日本原子力発電株式会社

東海第二発電所

既設建屋のコンクリート密度等を変更した場合の
中央制御室及び緊急時対策所の居住性評価の再評価結果について

(1) 中央制御室内作業時

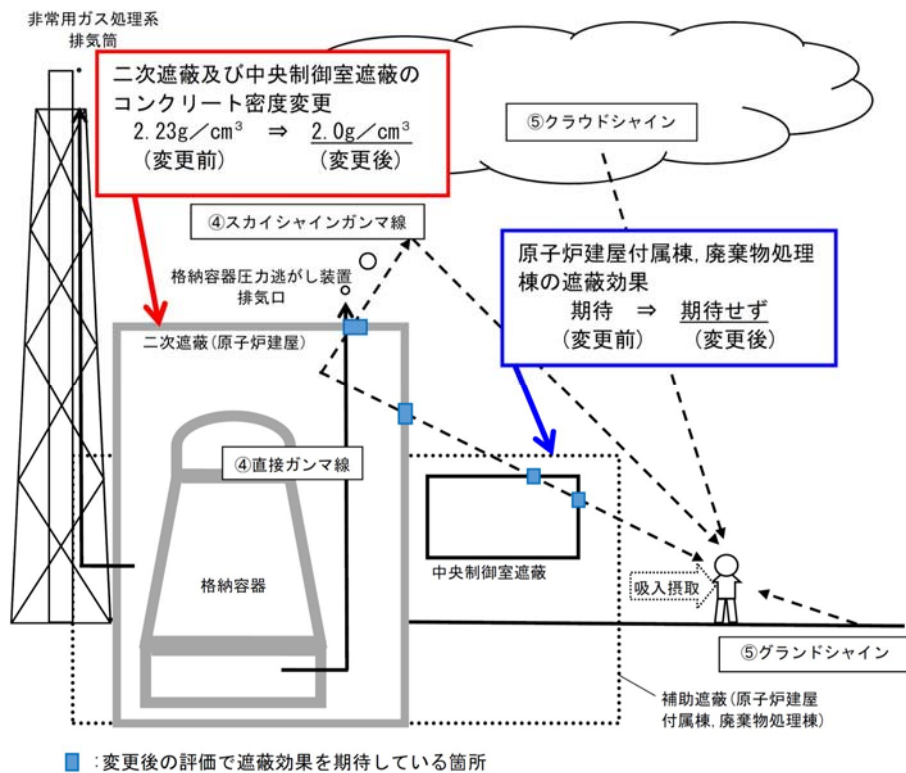
・中央制御室の居住性評価における被ばく経路と変更内容イメージ

被ばく経路		二次遮蔽及び中央制御室遮蔽のコンクリート密度変更による影響	原子炉建屋付属棟及び廃棄物処理棟の遮蔽効果による影響
中央制御室内作業時	①原子炉建屋からのガンマ線による被ばく(直接ガンマ線・スカイシャインガンマ線)	○	○
	②大気中へ放出された放射性物質のガンマ線による被ばく(クラウドシャイン)	○	—※2
	③室内に外気から取り込まれた放射性物質による被ばく	—※1	—※1
入退域時	②大気中へ放出され、地表面に沈着した放射性物質のガンマ線による被ばく(グラウンドシャイン)	○	—※2
	④原子炉建屋からのガンマ線による被ばく(直接ガンマ線・スカイシャインガンマ線)	○	○
	⑤大気中へ放出された放射性物質のガンマ線による被ばく(クラウドシャイン)	—※1	—※1
	⑤大気中へ放出され、地表面に沈着した放射性物質のガンマ線による被ばく(グラウンドシャイン)	—※1	—※1
